MACCHINA RH 2

ZAPPA AD ELICA SX

dis. n° 310.042 foglio di rev

SVILUPPO TEORICO

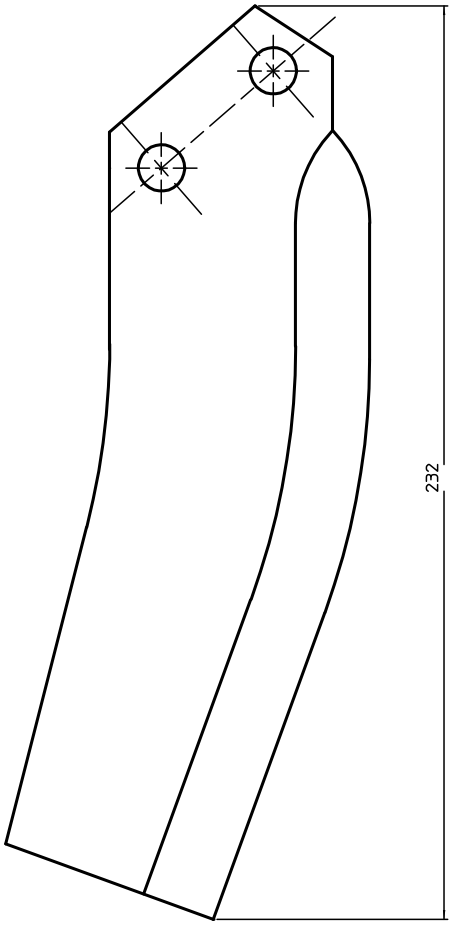
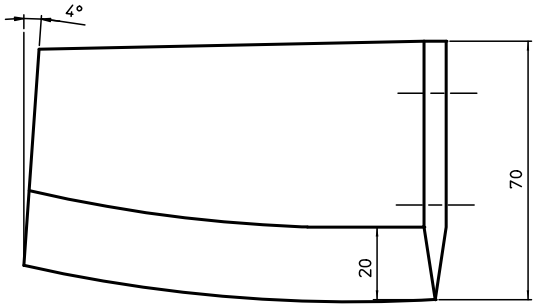
VARIATO SVILUPPO DA 247 A 232 28-05-06
